# ANEXO 14

## REUNIÃO DE CONCERTAÇÃO ANEPC, 12 DE JANEIRO DE 2021 - ATA

**Assunto:** Adequação do PDM-Cascais ao RJIGT – Reunião de Concertação com a Autoridade Nacional de Emergência e Proteção Civil (ANEPC) - Reunião por videoconferência (MS-Teams)

**Data:** 12 de Janeiro de 2021 – 14.00h-15.15h

ID 006.070.560

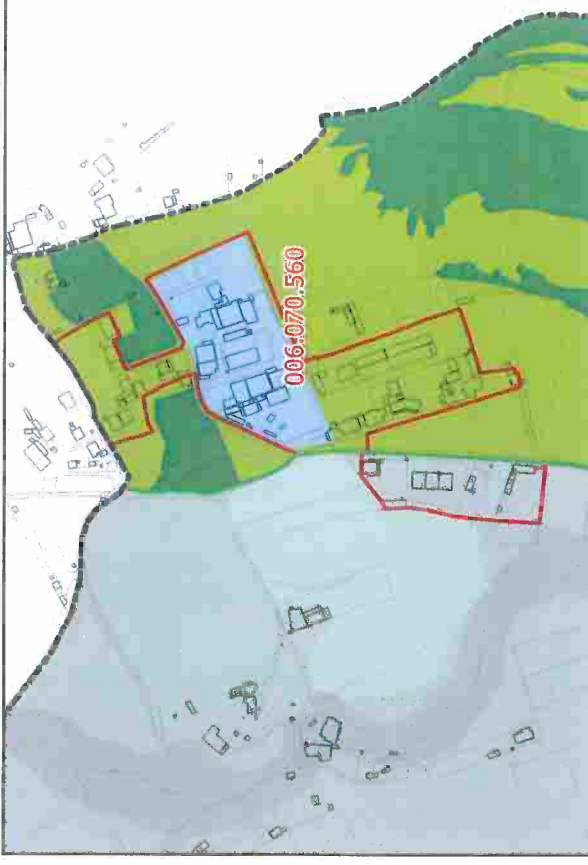
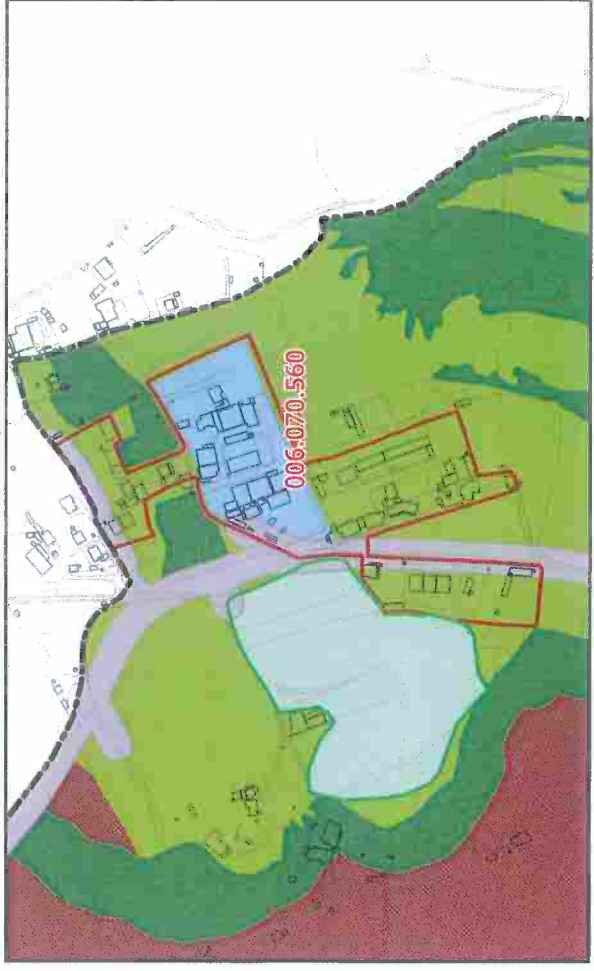
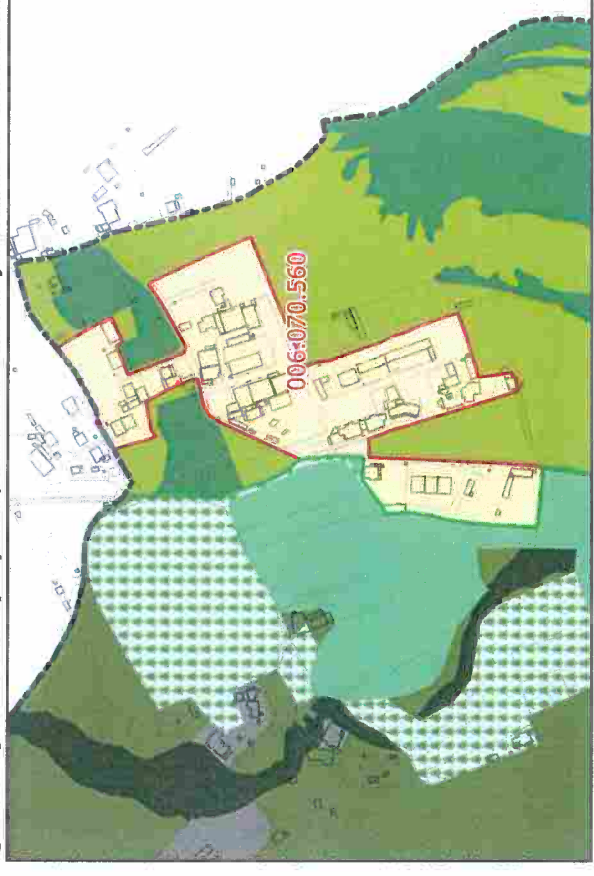
- 2) Bairro dos Bernardos / Alcabideche, no limite com o concelho de Sintra – **ID-070 e ID-570** - que estão identificados nas fichas, mas a representação não apareceu em representação gráfica na Planta de Qualificação do Solo (a planta geral da proposta) [ANEXO @];

**ANEPC:** Atentos os esclarecimentos prestados sobre as 3 situações apresentadas, as propostas de alteração – **ID-070, ID-081 e ID-570** foram aceites pela ANEPC

ID 081

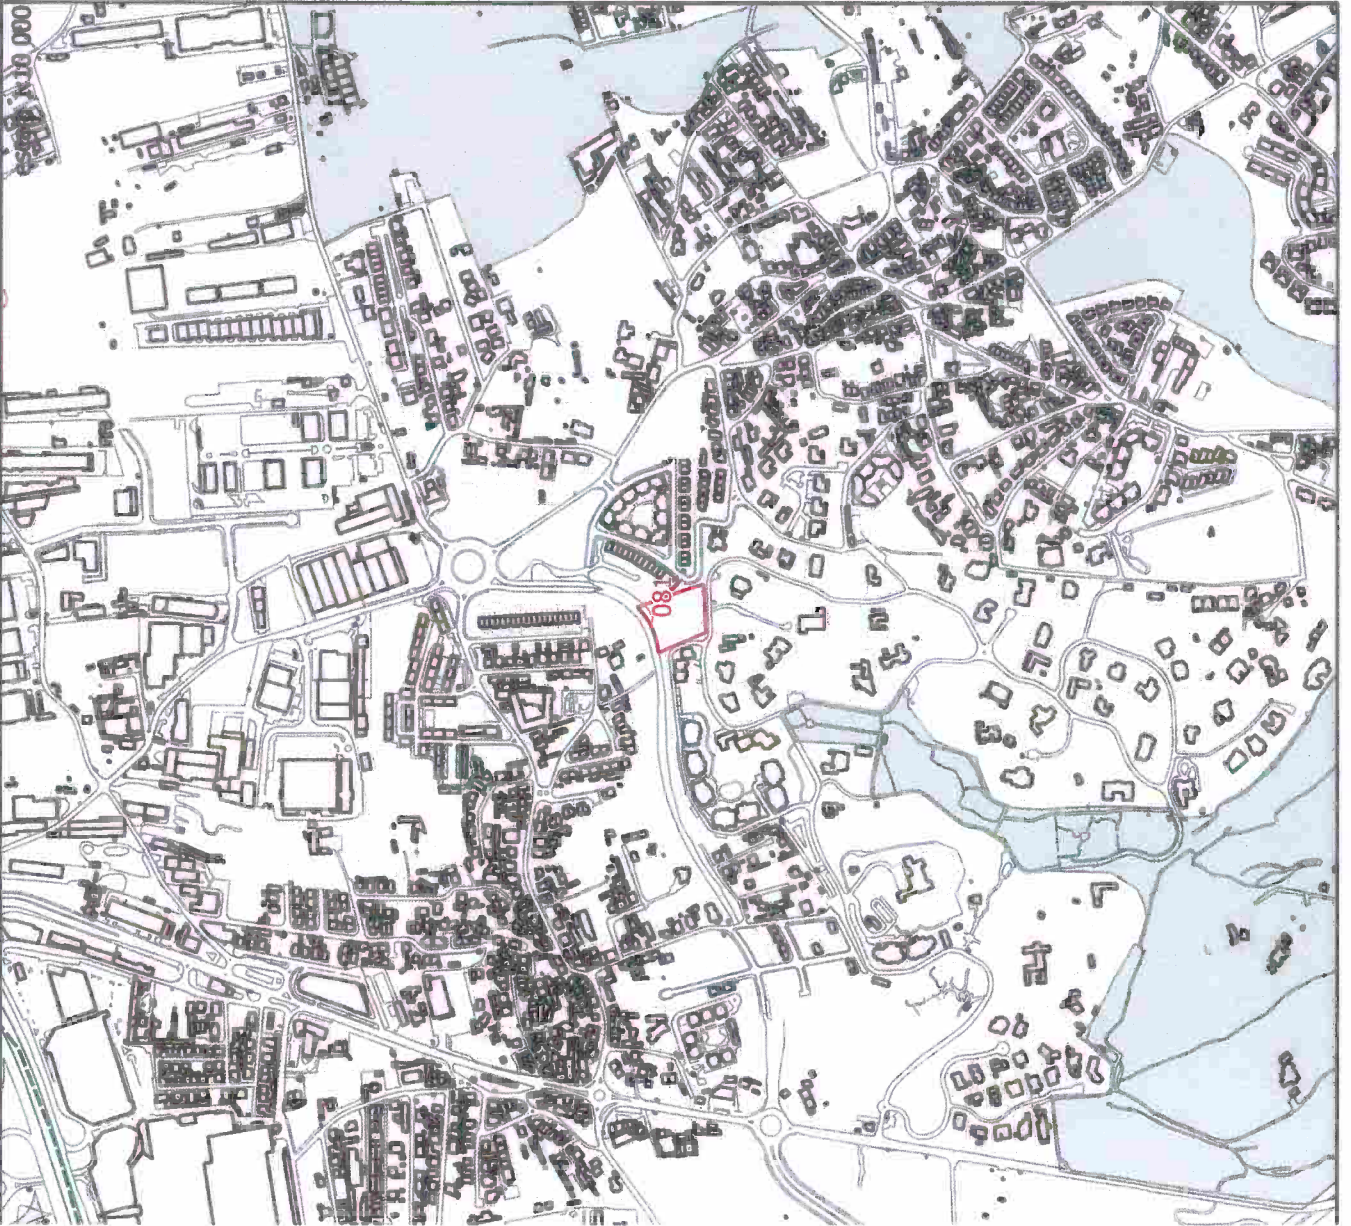
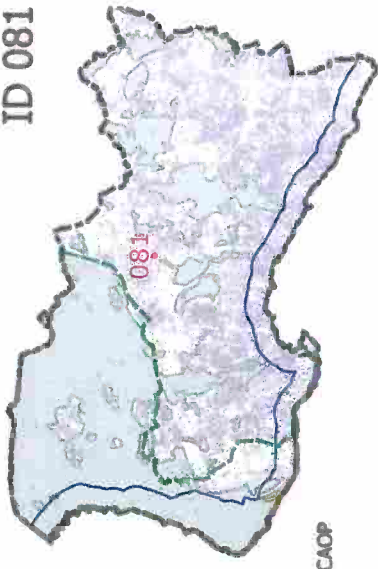
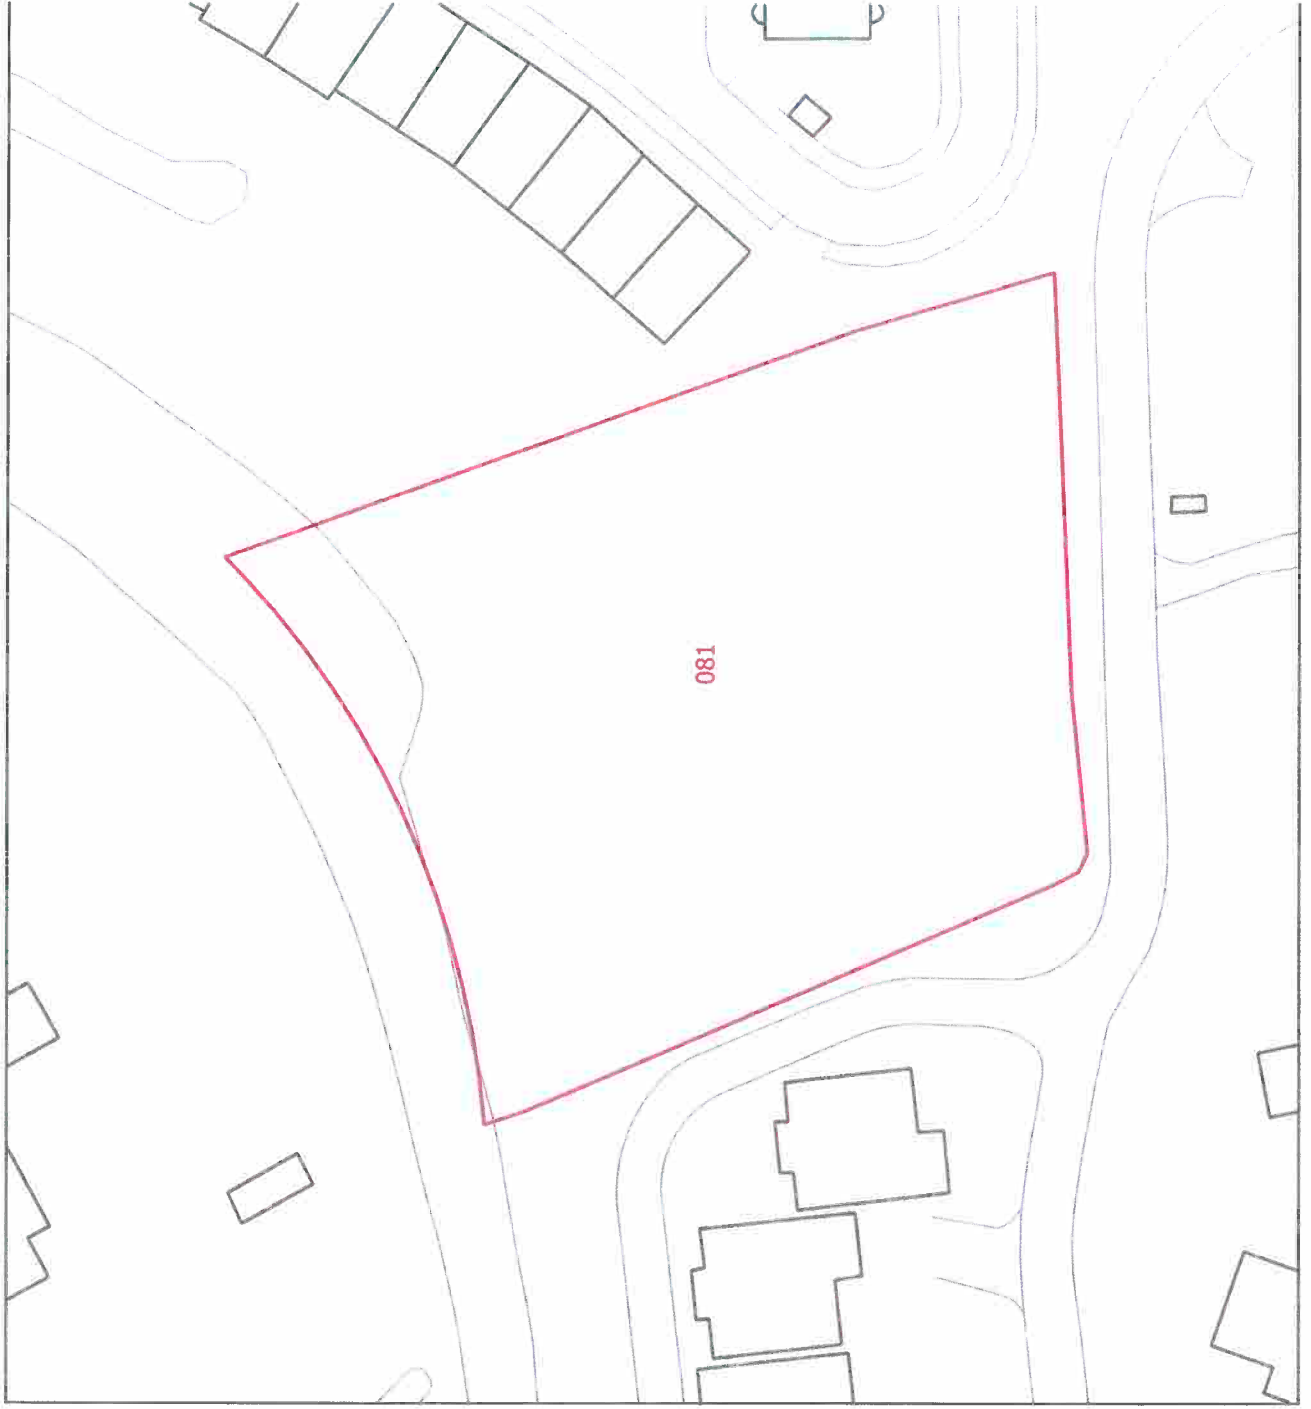
- 3) Uma participação de interessados - **ID -081** - nas imediações da Quinta Patifio, que não ficou incluída no relatório das fichas nem na Planta da Qualificação do Solo. Solo urbano em espaço residencial. Nesta situação não existem condições de cheias, riscos de Tsunamis ou riscos de incêndios. Foi projetada planta pela CMC e explicado que não ficou incluída no relatório das fichas nem na Planta da Qualificação do Solo. A proposta da CMC prevê a alteração da qualificação do solo, de Espaço Verde de Recreio e Produção para Espaço Verde de Proteção a Infraestruturas e Espaço Residencial [ANEXO @].
